Vi viser til deres e-post, datert 18.05.2020, ang. spørsmål i tilknytning til nytt varsel om oppstart av plan 2123.

Viser til mailkorrespondansen under. Jeg har nå sendt ut nytt oppstartsvarsel for Plan 2123 Detaljregulering for ny brannstasjon Veakrossen, gnr 6/14 mfl. Det er ikke sendt direkte til deg, men du får den vel opp på en oppgaveliste etterhvert som posten fordeles hos dere.

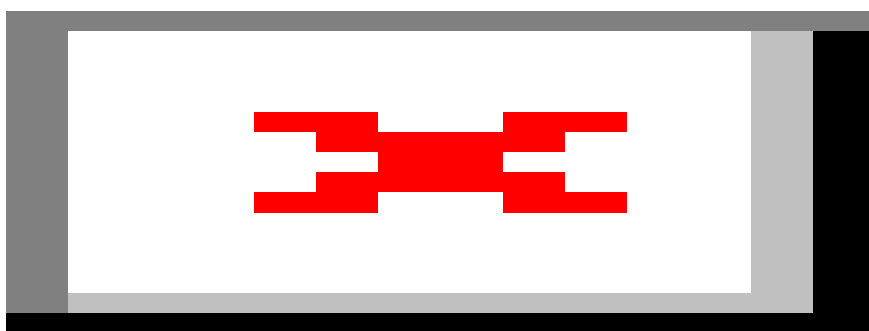
Vi har ikke et konkret forslag til plassering av funksjoner enda, selve brannstasjonen planlegges jo i forhold til byggegrensen mot fylkesvegen, men vi er usikre på plass med tanke på parkering

mm. Spør ettersom den nordlige delen av planområdet er registrert som myr og kystlynghei og vi vil prøve å holde oss mest mulig unna dette arealet. Vil på denne bakgrunn be deg kommentere mulighet for evt. plassering av funksjoner som parkering, areal for renovasjon e.l innenfor byggegrensen.

Selve brannstasjonen blir nok plassert innenfor den røde boksen, arealene mot vest (A=1870 og 1384) skal i utgangspunktet ikke være en del av planområdet. Spørsmålet er om det kan være muligheter for å plassere noen funksjoner innenfor den svarte boksen (A= 3582)?

I første oppstartvarsel til planen stilte Statens vegvesen krav om byggegrenser på 30 meter. I dette tilfellet kan Rogaland fylkeskommune som vegeier akseptere at byggegrensen reduseres til 20 meter målt fra fylkesvegens senterlinje. Vi ber om at byggegrensen påtegnes plankartet og målsettes.

Følgende punkt må sikres i reguleringsbestemmelsene:

«Innenfor areal som omfattes av byggegrensen langs fv. 547 tillates ikke arealbruk som er nødvendig for å kunne ivareta virksomheten på eiendommene. Dette gjelder blant annet areal til nødvendig parkering, manøvrering av kjøretøy for å kunne benytte bygninger, areal til nødvendig lagring, faste installasjoner o.l.»
